# 2026年度西乡县沙河镇青岩村一组道路硬化项目

# 初步设计

# 关于2026年度西乡县沙河镇青岩村一组道路硬化项目专家评审意见的回复

# 专家组复审意见表

| 信宇腾远设计规划有限公司 | 2026年度西乡县沙河镇青岩村一组道路硬化项目 | 路线平面图 | 设计 | 张月清 | 审核 | 贺素圭 | 1:1000 | 第 1 页 共 4 页 |

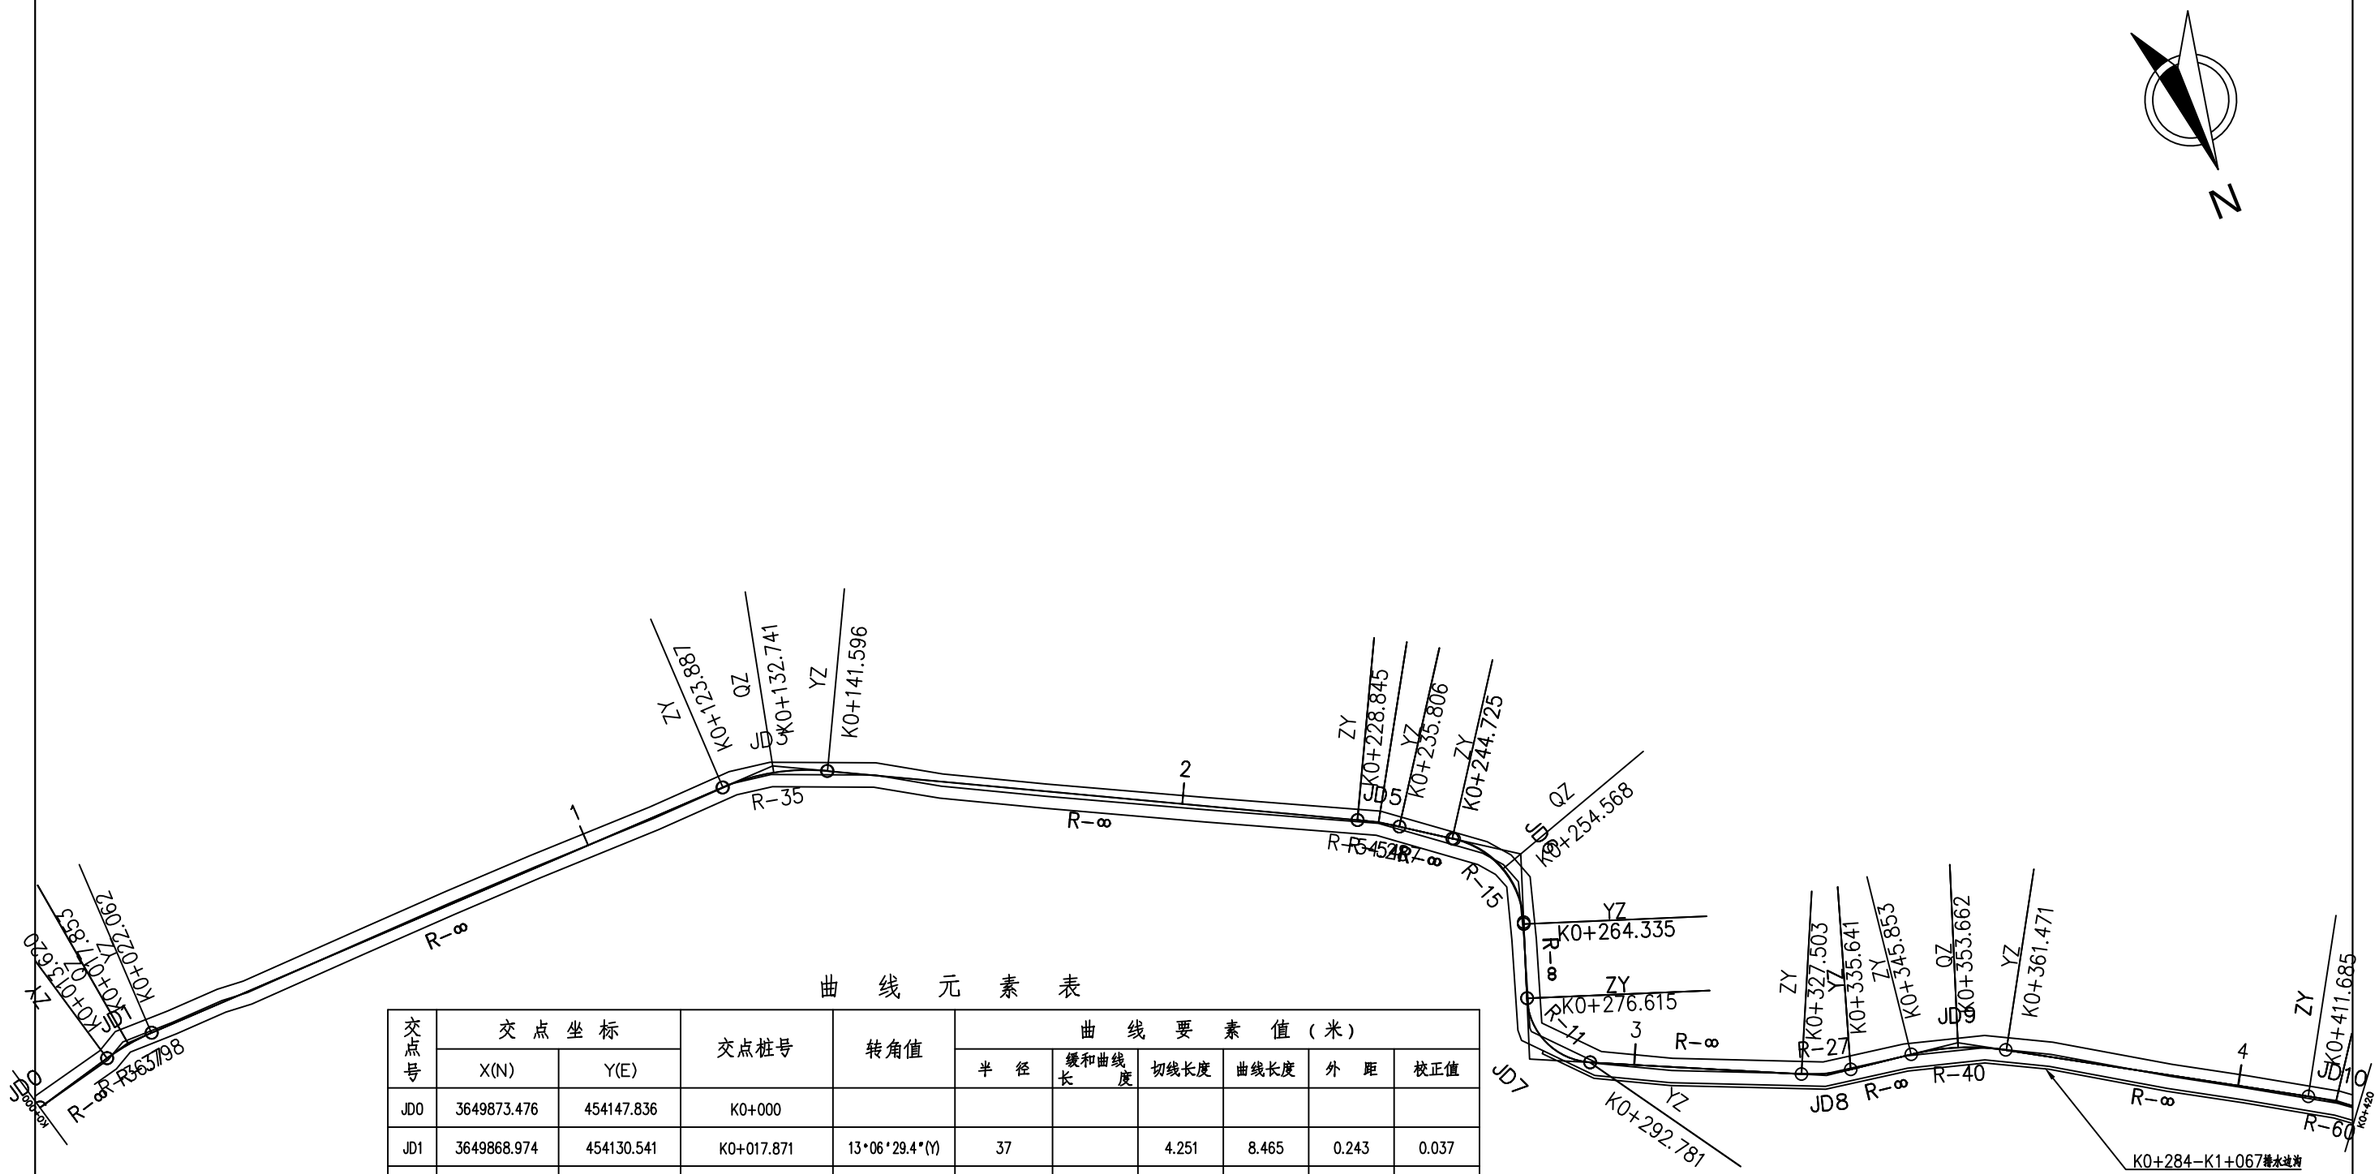
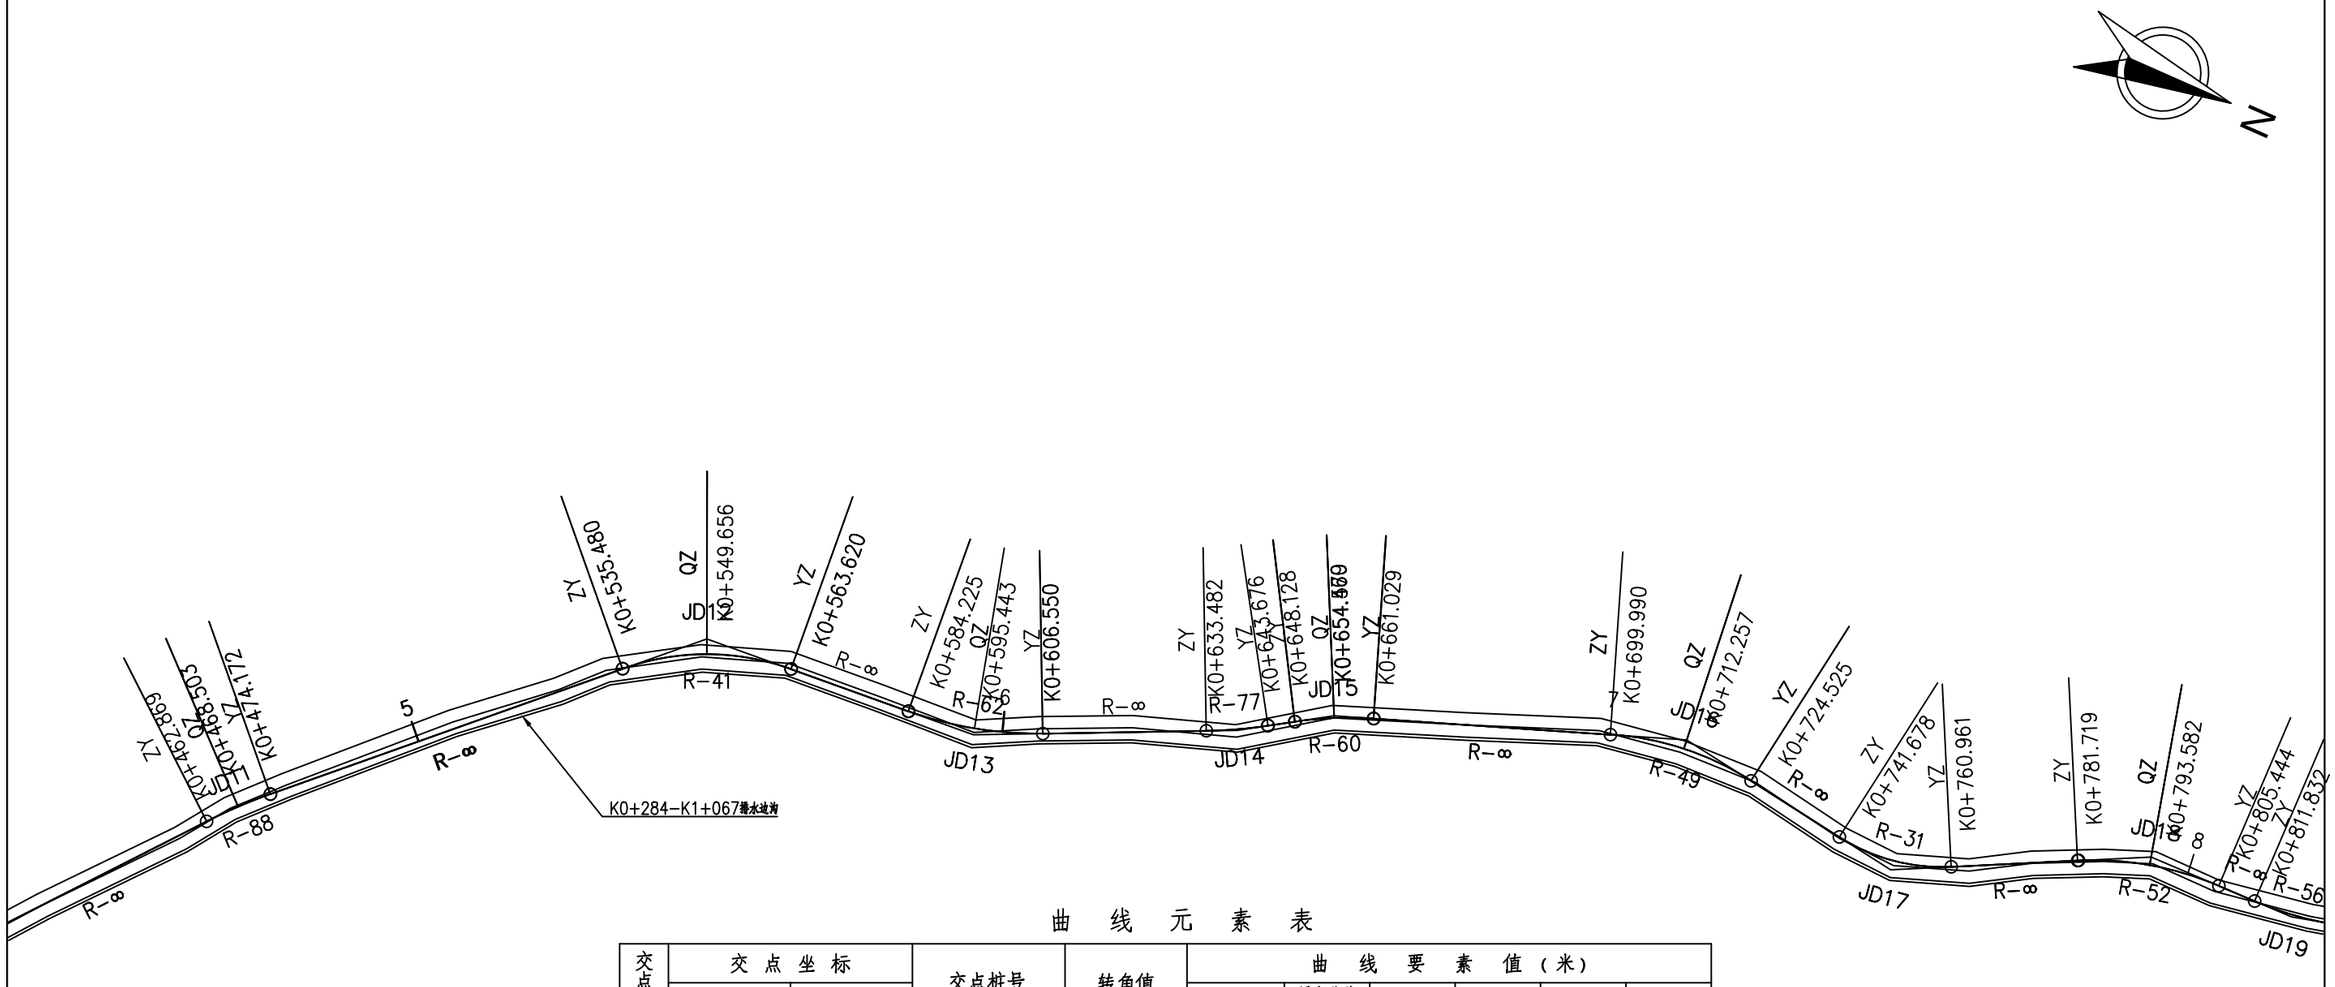
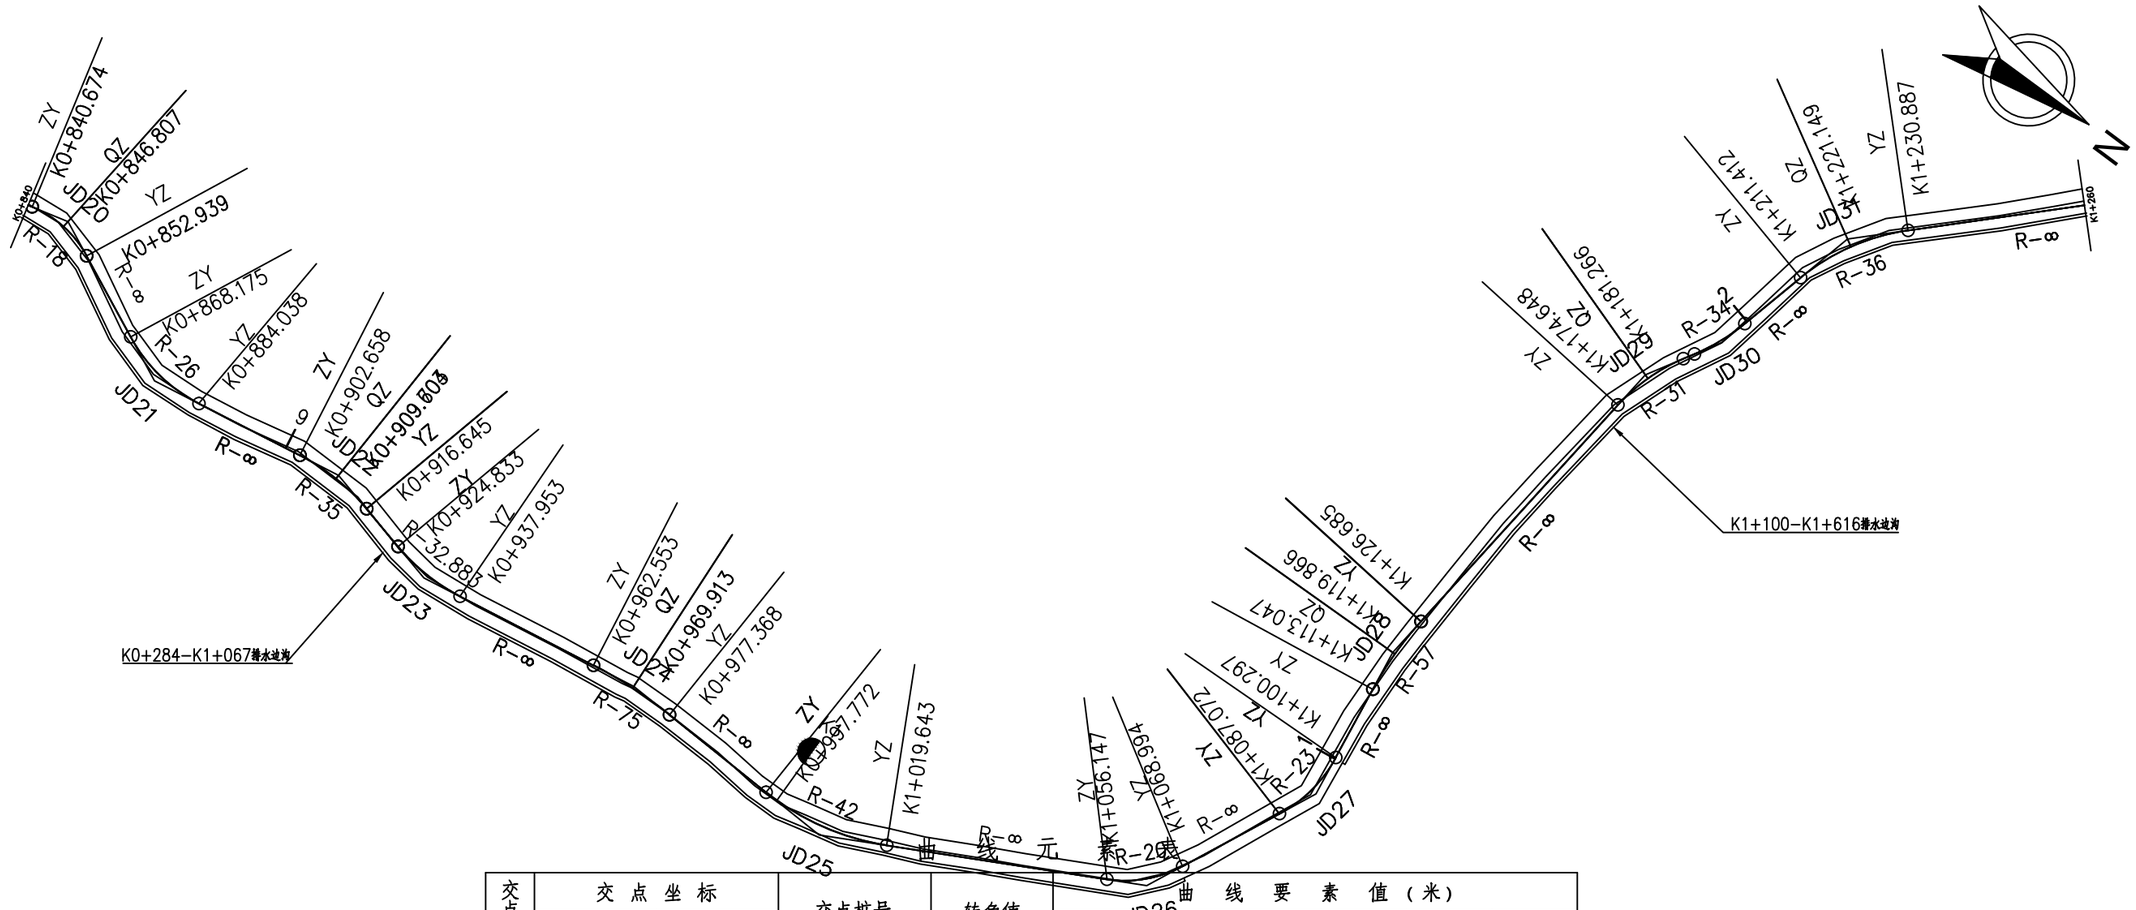
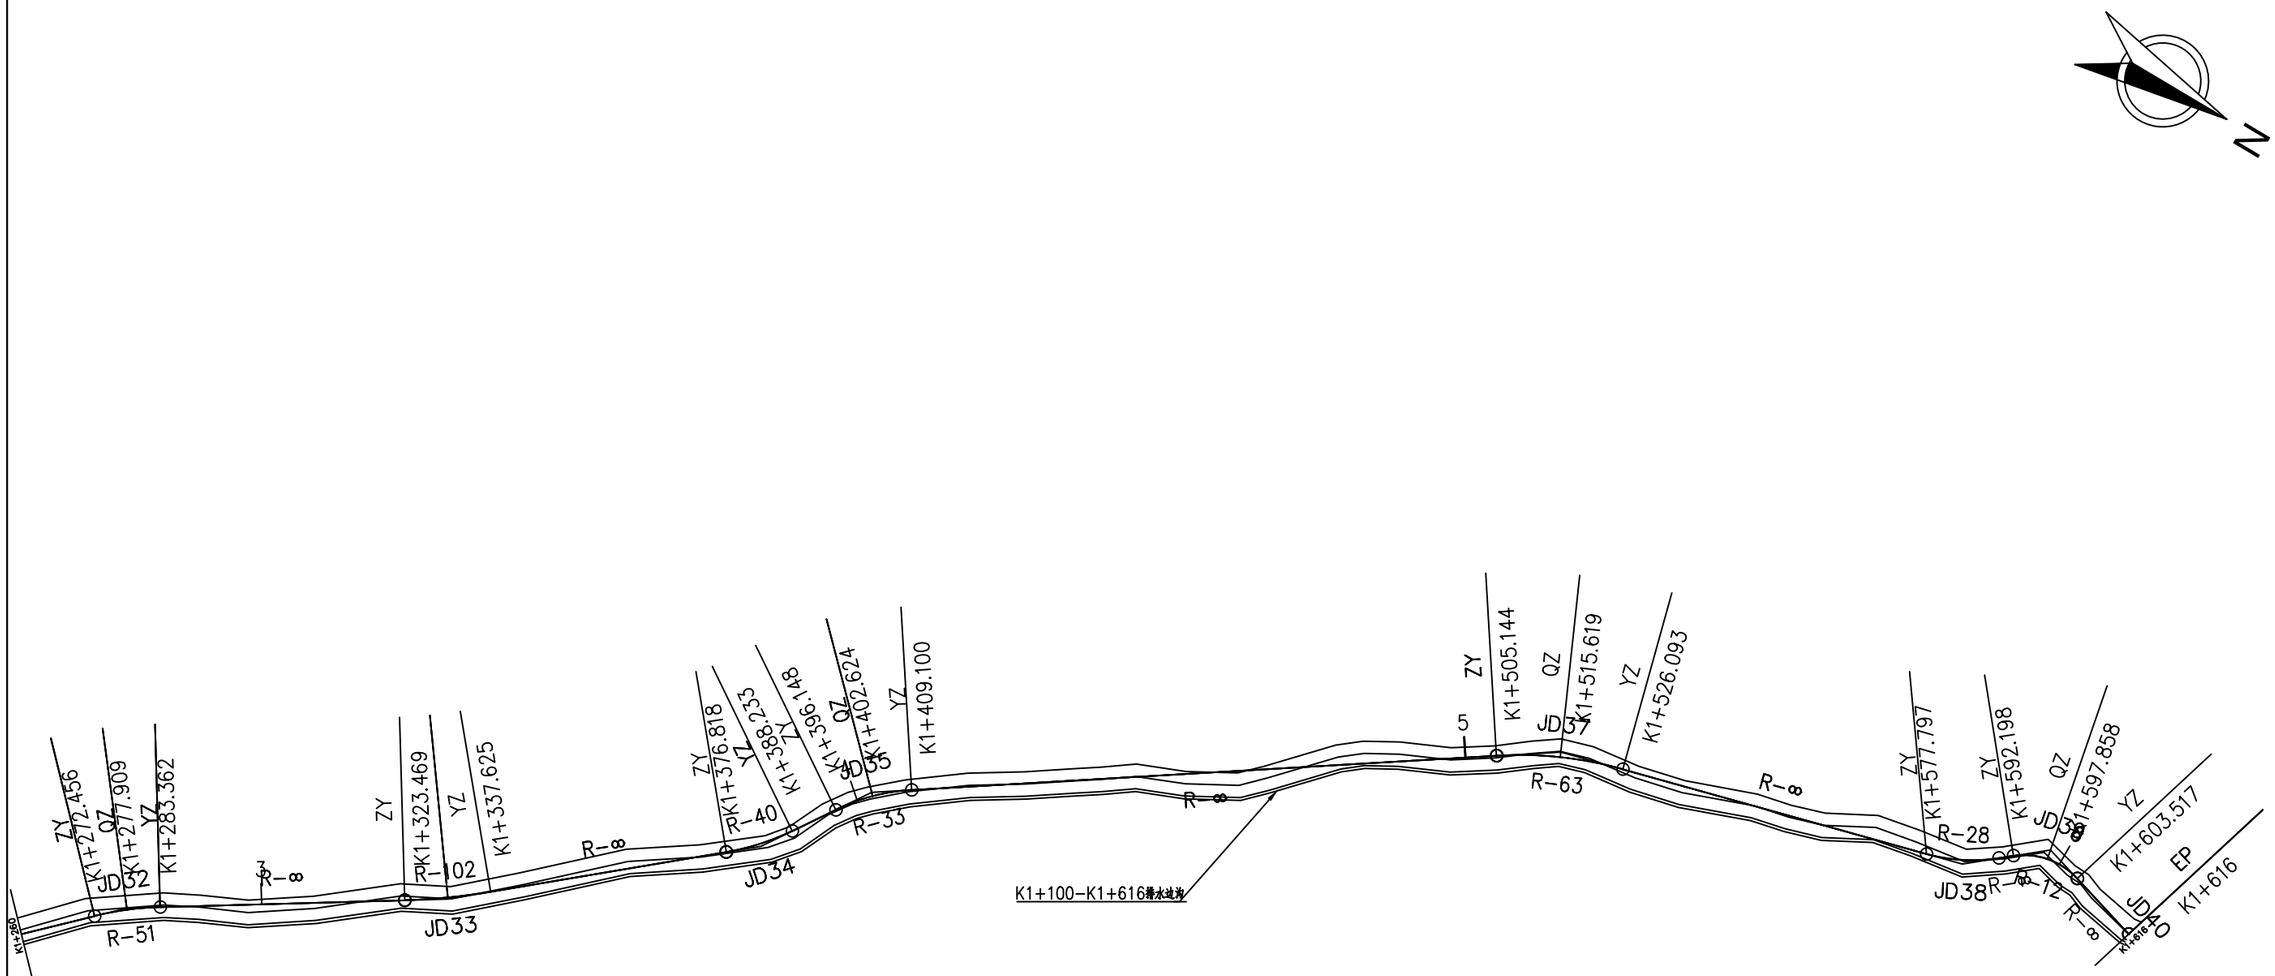
4、路面平面设计图中，桩号数字重复看不清，应调整。

**答复：已对平面路线设计中桩号进行了核对、校正。**
